Erstaufstellung des Bebauungsplans Nr. III/4/57.00 „Mittelstraße“

- Bebauungsplan Nr. III/4/57.00 „Mittelstraße“ - 2. Entwurf-Nutzungsplan
- Auswertung der Stellungnahmen aus der erneuten Beteiligung der Öffentlichkeit gemäß § 3 (2) BauGB und aus der erneuten Beteiligung der Behörden sowie der sonstigen Träger öffentlicher Belange gemäß § 4 (2) BauGB i.V.m. § 4a (3) BauGB (2. Offenlegung)
- Ergebnis der Auswertung der Beteiligungsverfahren / Übersicht: Ergänzungen und Änderungen der Planunterlagen zum dritten Entwurfsbeschluss

3. Entwurfsbeschluss

Nutzungsplan – 2. Entwurf (verkleinert)

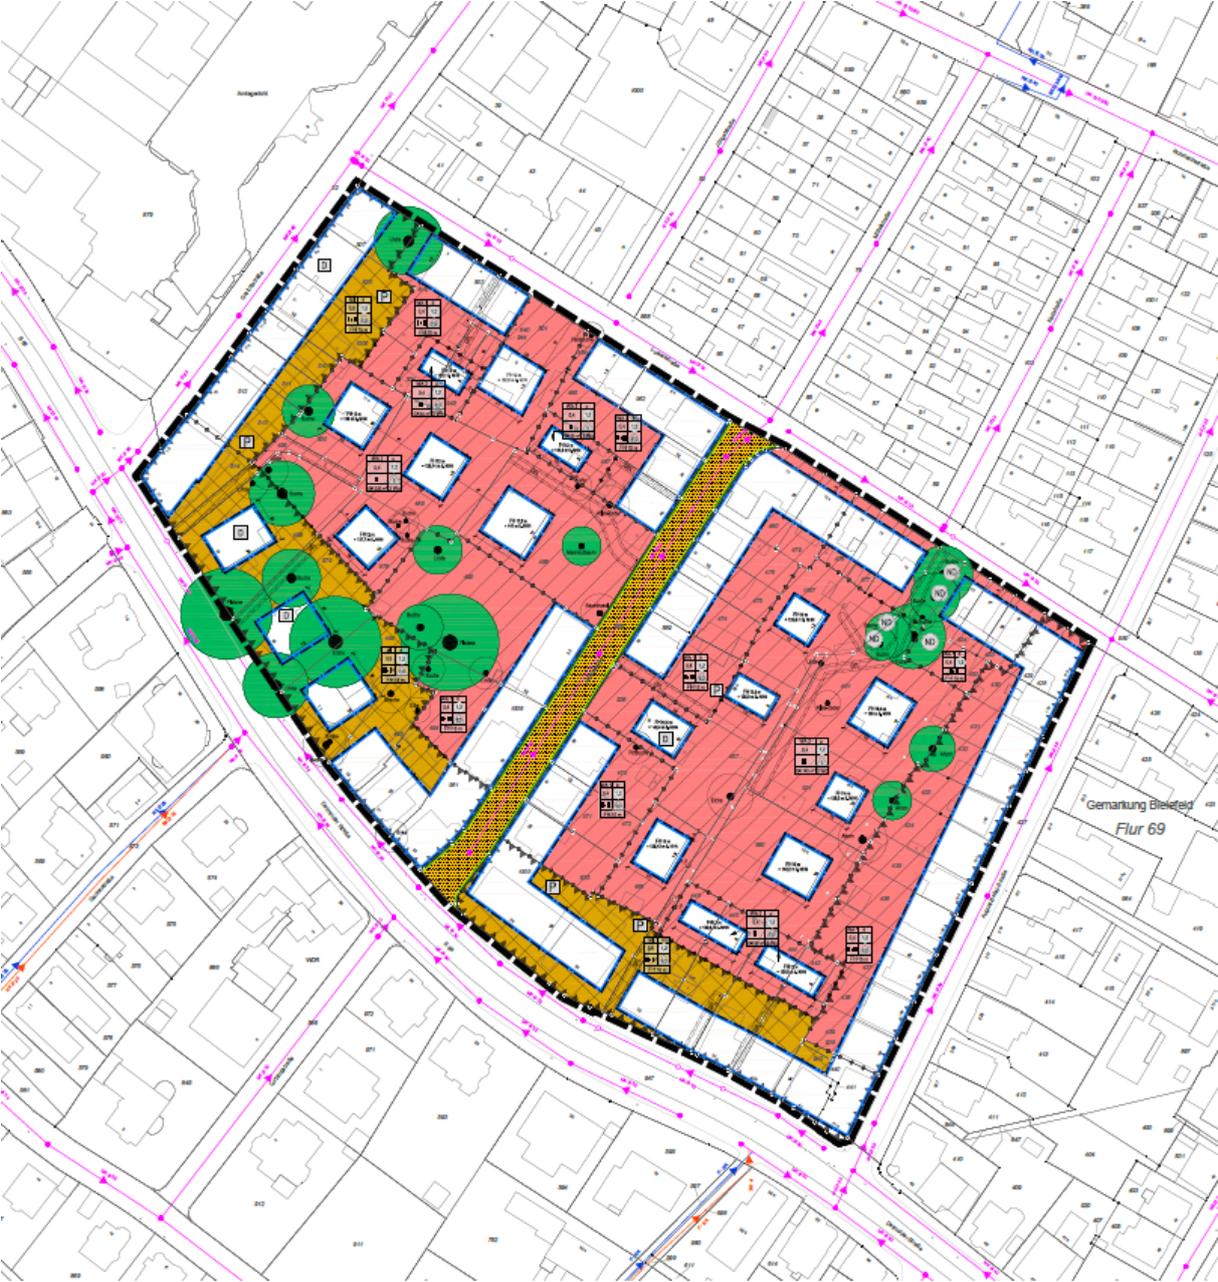
1.4	<p>Umweltamt - 360.2 - (Schreiben vom 02.12.2021)</p> <p>1. Stellungnahme der Grünplanung</p> <p><u>Zu erhaltene Bäume (C-9 Pkt. 8.1 / Nutzungsplan)</u> Zu erhaltene und nicht zu erhaltene Bäume sind neben der farblichen Unterscheidung auch im Symbol zu unterscheiden. Gem. Nutzungsplan v. Juli 2020 in Schwarzweiß ist aktuell kein Unterschied zu erkennen. Dies erzeugt zudem Darstellungs- bzw. Leseprobleme im städtischen Onlinekartendienst.</p> <p>Ergänzend sind die Begriffe Kronenauftrag durch die Formulierung Kronentraufbereich und Verlust durch Abgang zu ersetzen.</p> <p>Hinweis: Die zwischen den Gebäuden Detmolder Straße Nr. 15 und 17 als zu erhalten festgesetzte Eiche ist im Bestand nicht mehr vorhanden. Der Baum ist der Festsetzung zu entnehmen.</p>	<p>Der Anregung der Fachbehörde <u>wird gefolgt</u> und die Symbole im Nutzungsplan überarbeitet.</p> <p>Der Anregung der Fachbehörde <u>wird gefolgt</u> und die Formulierung unter Pkt. 8.1 der textlichen Festsetzung geändert.</p> <p>Der Anregung der Fachbehörde <u>wird gefolgt</u> und die Eiche aus der Planzeichnung herausgenommen.</p>

<p><u>Vorgartenfläche (C-11 Pkt. 10.1)</u> Die textliche Festsetzung ist dahingehend zu ergänzen, dass sog. Schottergärten eindeutig ausgeschlossen werden und die Flächen, außerhalb der zulässigen befestigten Flächen, vollständig als Vegetationsfläche angelegt werden. Die nachfolgende Formulierung ist zu übernehmen:</p> <p><i>Vorgartenflächen sind als Vegetationsflächen anzulegen, gärtnerisch zu gestalten und dauerhaft zu unterhalten. Von der Vorgartenfläche darf maximal 1/3 für Zufahrten oder Hauszugänge befestigt sein. Es ist nur die Verwendung von offenporigen, wasserdurchlässigen Materialien zulässig.</i></p> <p>2. Stellungnahme der unteren Wasserbehörde im Hinblick auf Oberflächengewässer</p> <p>Unter Punkt 3.4, Abwasserentsorgung ist der 3. Satz durch folgenden Wortlaut zu ersetzen:</p> <p>„Das Schmutz- und Niederschlagswasser wird über die in den umliegenden Straßen befindlichen Mischwasserkanäle der Kläranlage Heepen zugeleitet“.</p> <p>Unter Niederschlagsentwässerung ist der erste Satz zu entfernen:</p> <p>Bei der Niederschlagsentwässerung über eine Mischwasserkanalisation spricht man nicht von ortsnaher Einleitung, da das Niederschlagswasser von den befestigten Flächen im Regelfall zur Kläranlage geleitet wird und nur bei stärkeren Regenfällen über die Sonderbauwerke in das Gewässer gelangt.</p>	<p>Der Anregung der Fachbehörde <u>wird gefolgt</u> und die Formulierung unter Pkt. 10.1 der textlichen Festsetzung geändert.</p> <p>Der Anregung <u>wird gefolgt</u> und der Wortlaut zur Klarstellung in der B-Planbegründung ersetzt.</p> <p>Der Anregung <u>wird gefolgt</u> und der Satz in der B-Planbegründung entfernt.</p>

1.18	<p>Amt für Geoinformation und Kataster - 620.21 - (Schreiben vom 09.09.2021)</p> <p><u>Sicherung von Vermessungspunkten</u></p> <p>Die städtebauliche Planung macht keine weitere Verdichtung des AP-Feldes erforderlich. Kosten/Folgekosten entstehen nicht.</p> <p><u>Geometrische Eindeutigkeit der Festlegungen</u></p> <p>Die maßliche Festlegung der städtebaulichen Planung ist geometrisch eindeutig. Die grafische Darstellung des Maßstabes in der Legende muss noch angepasst werden.</p>	<p>Die Stellungnahme wird zur Kenntnis genommen.</p> <p>Die Stellungnahme wird zur Kenntnis genommen.</p> <p>Der Anregung <u>wird gefolgt</u> und die grafische Darstellung des Maßstabes wird angepasst.</p>

- Anpassung der grafischen Darstellung des Maßstabes
- Entfernung der Eiche zwischen den Gebäuden Detmolder Str. 15 und 17
- Anpassung der Symbolik der zu erhaltenden und nicht zu erhaltenen Bäume
- Anpassung der überbaubaren Grundstücksfläche auf dem Flurstück 488
- Wegfall der Festsetzung einer max. zulässigen Grundfläche
- Erhöhung der Anzahl der Wohneinheiten im Blockinnenbereich
